Dodatek č. 2
ke Smlouvě o dílo č. PO 345/S/24

na akci „VFN Praha - KRL – B1 – rekonstrukce rehabilitace – realizace stavby“

Změnový list (ZL) - změna způsobu sanace, konstrukcí, dveří, podhledů, elektro rozvodů a zařizovacích předmětů

PROJEKTOVÁ INSTRUKCE PI11

Věc : Všeobecná fakultní nemocnice v Praze, U Nemocnice 499/2, 128 08 Praha 2
úpravy 1.PP pavilonu B1-KRL, zavěšení VZT jednotky do klenby nad m.č. S1.91.

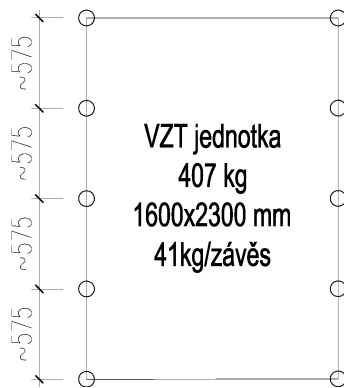
Do klenby nad m.č. S1.91. je navrženo zavěšení VZT jednotky. Včetně příslušenství činí váha jednotky cca 450 kg. Jednotka je standardně zavěšována na 6 závěsech ze závitové tyče M12.

S ohledem na nízkou pevnost cihel klenby, zjištěnou při provádění stavby, je možno jednotku zavěsit do klenby za následujících podmínek :

1/ bude zvýšen počet závěsů na 10 (doplnit vždy po dvou závěsech na delších stranách)

2/ v místě závěsu bude cihla provrtána na celou svojí tloušťku a do násypu nad ní bude výtlačnou pistolí aplikována lepicí hmota jako do zdiva z dutinových cihel (např. Hilti HIT HY270 se síťovým pouzdrem HIT-S))

3/ do takto vytvořeného kořene z lepicího tmelu bude upnut vlastní závěs

Půdorys a řez S1.91

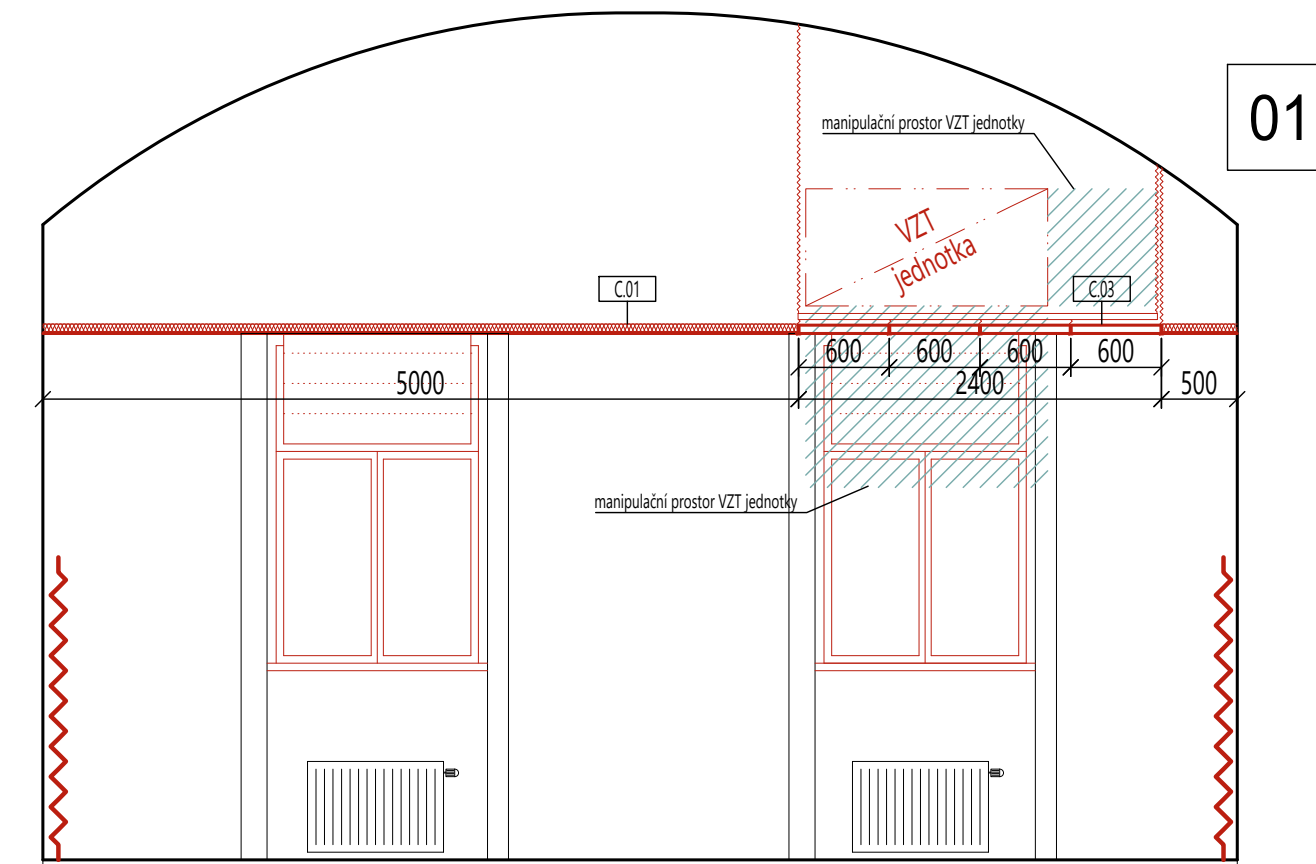
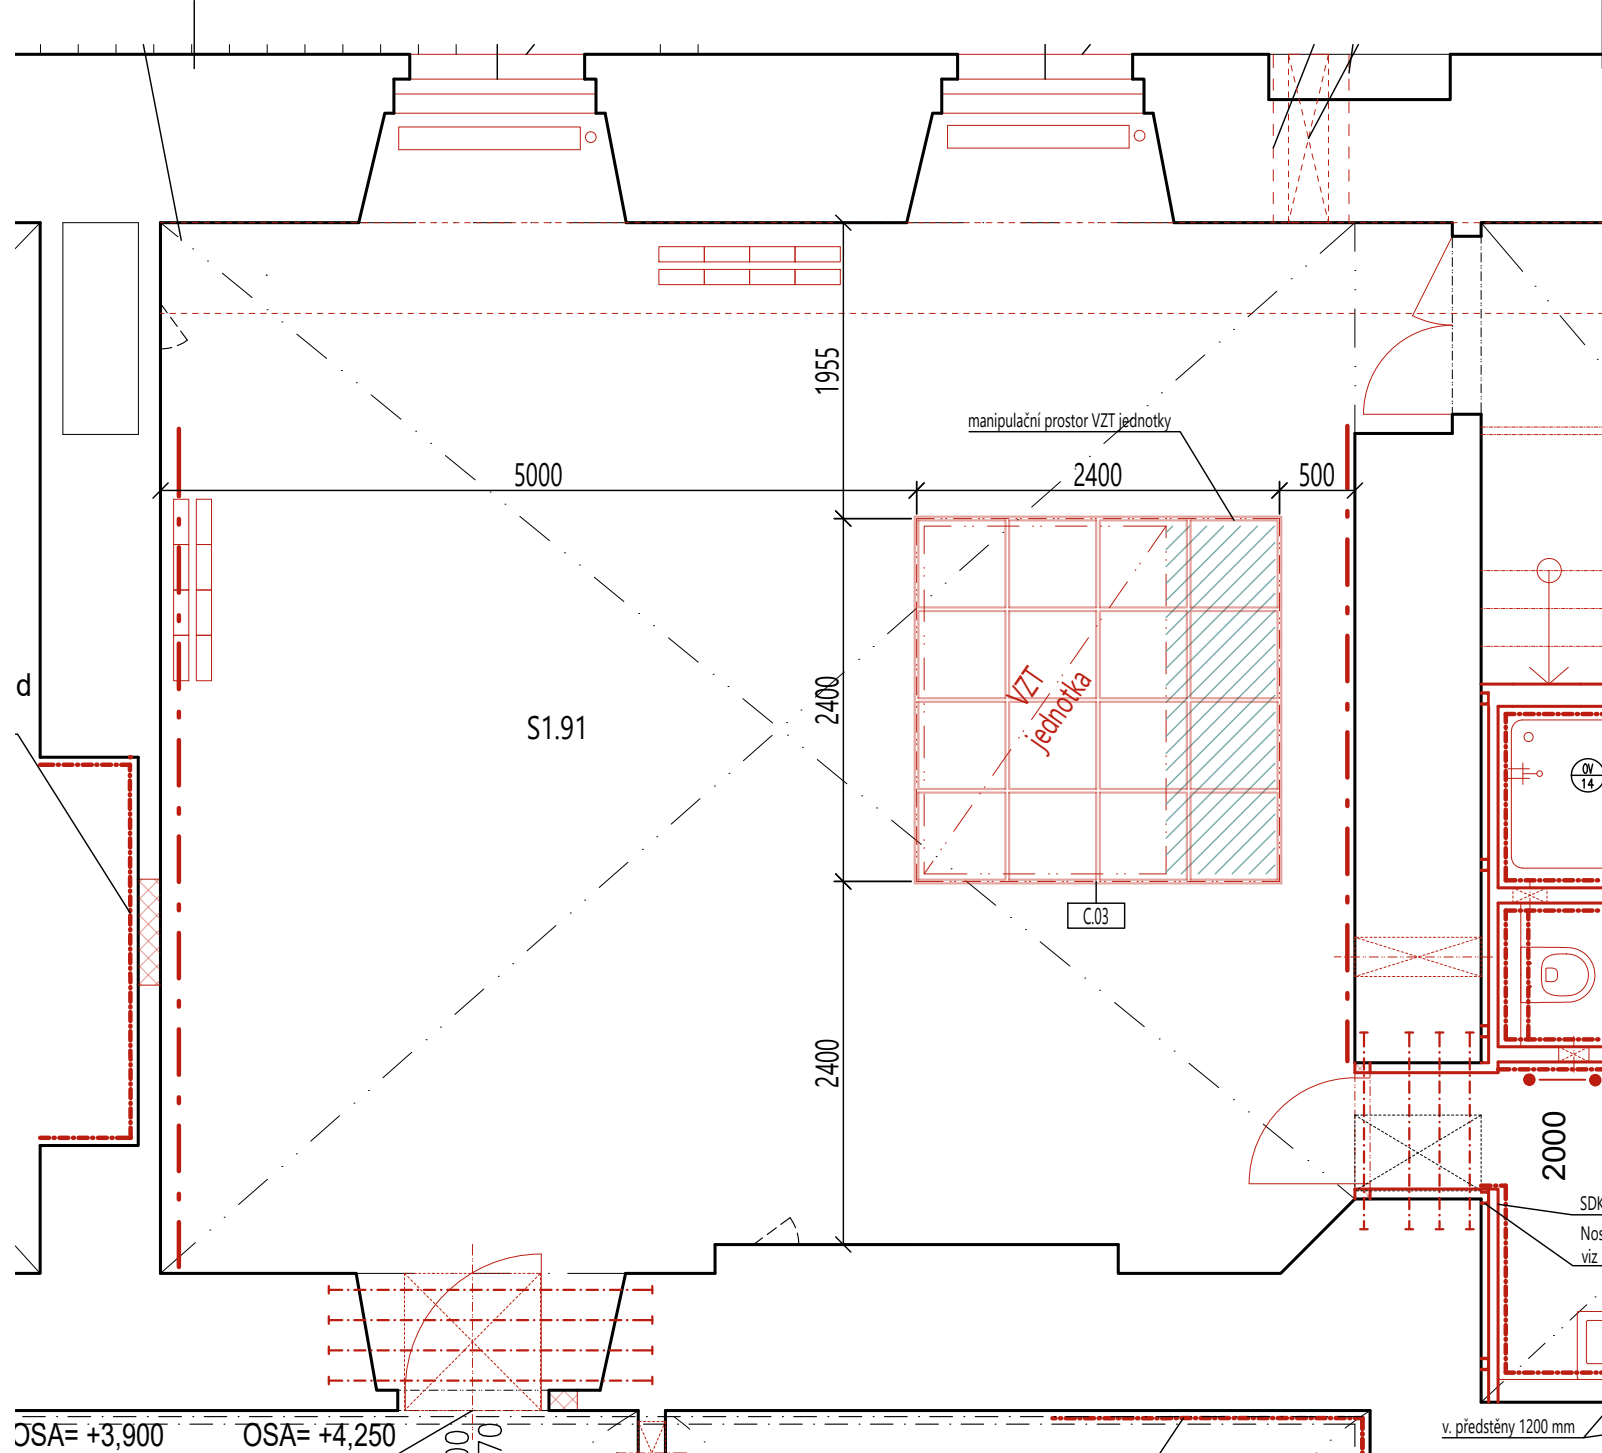
ÚPRAVA PODHLEDU TĚLOCVIČNY S1.91

Pro dodanou jednotku VZT je třeba větší revizní otvor v podhledu, než projekt předpokládal. Z akustických důvodů není možno instalovat revizní dvířka v takovémto rozsahu.

V rozsahu pod VZT jednotkou je navržena nová skladba podhledu – demontovatelná kazetová. Pro kotvení bude pod jednotkou podvěšen (kotvením na závěsy do stropu, ev. na pomocnou konstrukci pro zavěšení VZT jednotky) pomocný demontovatelný profil UA, do nějž bude podhled kotven zavěšením.

Navržená skladba C.03 je systémová kazetová z akustických kompozitních panelů rozměru 600x600 mm (tech. standard Ecophon Combison Duo A). Skladba musí splňovat požadavky:

— A2-s1, d0

— $R_w = 32$ dB

Ve zbytku místnosti zůstává podhled dle projektu, skladba C.01. Rozhraní skladeb bude zakončeno v systémovém T profilu kotveném na závěsy do stropu – z jedné strany bude osazena kazeta dle C.03, z druhé SDK spolu s minerální vlnou dle C.01.

Pro potřebu revize VZT jednotky bude rastrový podhled rozebrán (vysazeny kazety, rozebrán rastr), pomocný UA profil demontován. Následně bude vše znovu usazeno na místo.

Z důvodu této záměny je třeba svítidla v tomto rozsahu půdorysu přesadit na stěnu.
